**DÉPARTEMENT DE L'ORNE**

**RD 924 - AMÉNAGEMENT À 2X2 VOIES  
ENTRE BRIOUZE ET SEVRAI**

**Déclaration de projet**

**Délibération du Conseil départemental du 1<sup>er</sup> juillet 2022**

Schéma de rétablissement RD771 – RD218

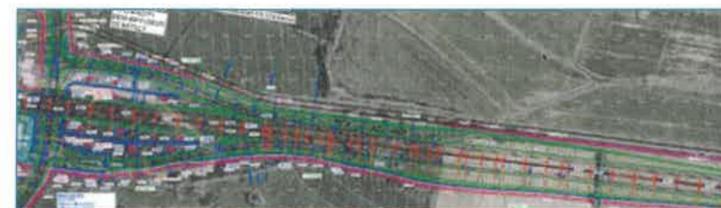
La demande est exprimée par les élus locaux ainsi que par les exploitants agricoles de Lougé-sur-Maire et d'Ecouché-les-Vallées (Batilly et St Ouen-sur-Maire) qui empruntent la RD 924 actuelle pour effectuer des livraisons aux silos agricoles d'Ecouché. La section concernée constitue une rupture dans la continuité d'une circulation douce et de rétablissement sur l'axe FLERS-ARGENTAN du fait de l'absence de rétablissement routier parallèle.

Une solution consiste à rajouter un accès depuis le rétablissement avec la RD771, le trajet (sens Flers-> Argentan) utiliserait l'ancienne RD 771 à « L'Etre Hubert », depuis l'ancienne RD 924, pour accéder à ce nouvel accès puis retrouver l'ancienne emprise de la RD 924, conservée, pour rattraper la RD 218 à Sevrai.

→ Le Maître d'ouvrage s'engage à réaliser le rétablissement RD771 – RD218.

Schéma du rétablissement au sud

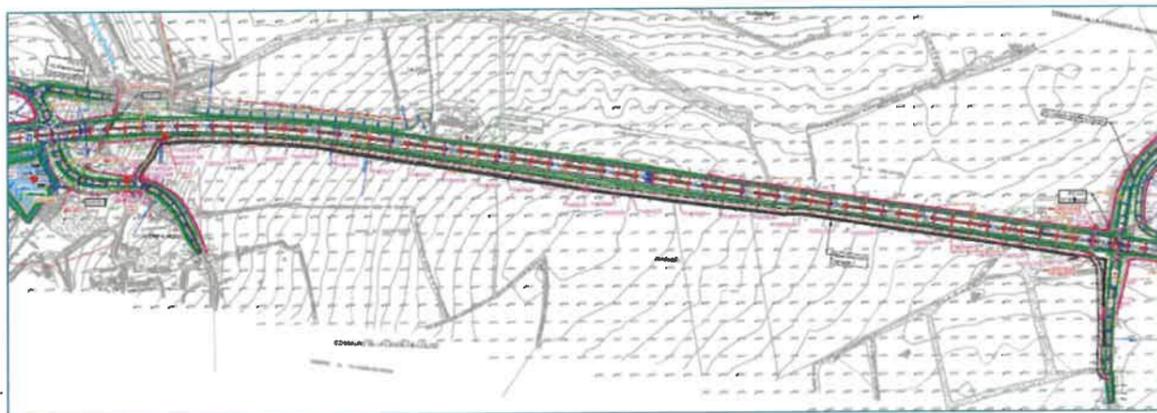
De plus, la section concernée constitue une rupture dans la continuité d'une circulation douce et de rétablissement routier sur l'axe FLERS-ARGENTAN car, contrairement aux véhicules agricoles qui peuvent déroger à l'interdiction d'accès aux voies rapides, les cyclistes ne peuvent pas s'insérer sur ce type de voie.

→ Sous couvert de la confirmation de la faisabilité technique, le Maître d'Ouvrage s'engage à réaliser le rétablissement routier entre le hameau de la pierre Hurel et le Vaux Deux. Il pourrait être créé au sud de la 2X2 voies en élargissant le chemin d'exploitation technique déjà présenté dans le projet depuis la Pierre Hurel puis en reliant la VC n°5 (route de ménil-Jean) au Sud du croisement.

Schéma du déplacement d'ouvrage et du rétablissement d'accès par le nord

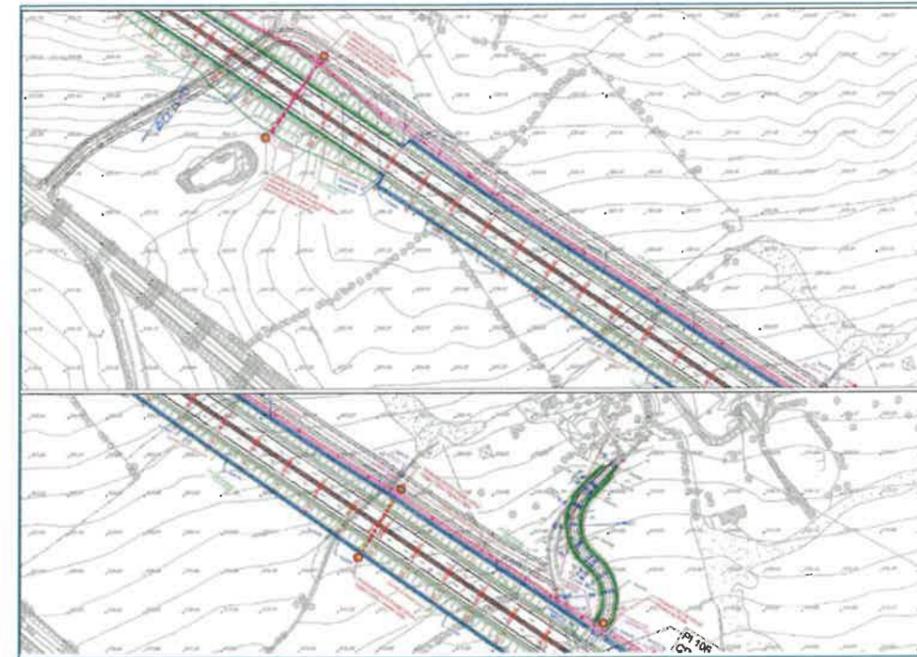
Un ouvrage de franchissement était prévu au droit du lieu-dit la Villette pour l'accès aux propriétés.

Toutefois, plusieurs contributions tant de la mairie de Briouze, de cyclotouristes que d'exploitant agricole proposent le déplacement de l'ouvrage de franchissement au droit du lieu-dit la Maçonnière pour permettre la continuité des chemins de randonnées, la continuité des chemins ruraux et l'accès direct aux parcelles agricoles au nord. Cela implique la création d'un chemin d'accès au nord de la 2x2 voies pour desservir les propriétés du lieu-dit la Villette.

→ Compte tenu des différentes contributions portant sur le même sujet, Le Maître d'Ouvrage s'engage à réaliser l'ouvrage de franchissement de la 2x2 voie au droit de la Maçonnière en lieu et place de l'ouvrage initialement prévu au droit de la villette et de créer un chemin de rétablissement vers la Villette le long de la 2x2 voies.

Schéma de barreau Nord de Fromental

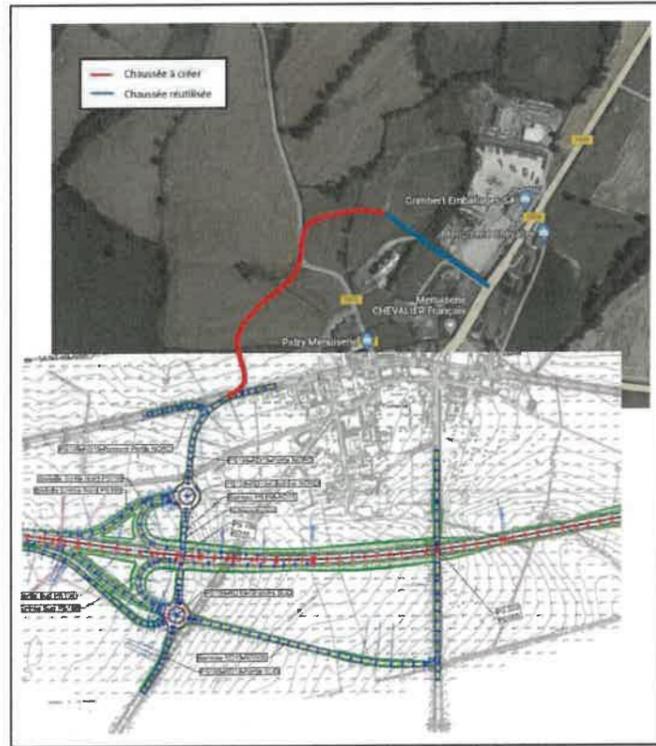
Cette proposition de modifications présente de nombreux mérites qui justifient son choix en privilégiant la réutilisation du barreau interne à la zone d'activité.

En effet, le barreau nord vient dévier du bourg de Fromental le trafic poids lourds issu de la liaison RD909 vers la RD924. Il présente également le mérite de venir irriguer la zone d'activité en son cœur et même d'améliorer encore son attractivité par sa traversée par le barreau de liaison la rendant plus visible aux usagers et prospects éventuels. Il a une longueur inférieure à la longueur du barreau sud de près de 50m. Ainsi, la suppression du barreau sud, pour le remplacer par un barreau nord, aura des conséquences favorables sur l'équilibre environnemental du projet. Il diminue la consommation des terres agricoles, car une partie est déjà aménagée

en voie au sein de la zone d'activé, mais également l'effet de segmentation des terres agricoles induit par le tracé du barreau sud. Enfin, il traverse des surfaces peu propices aux zones humides et en partie déjà aménagées en voirie, alors que le barreau sud traverse quant à lui une grande part de zones à potentialités de zones humides. Il a donc également un impact positif sur cet aspect de zones humides.

→ Le Maitre d'Ouvrage s'engage à réaliser le barreau Nord de Fromental tel que proposé sur le schéma plus avant en remplacement du barreau sud abandonné.
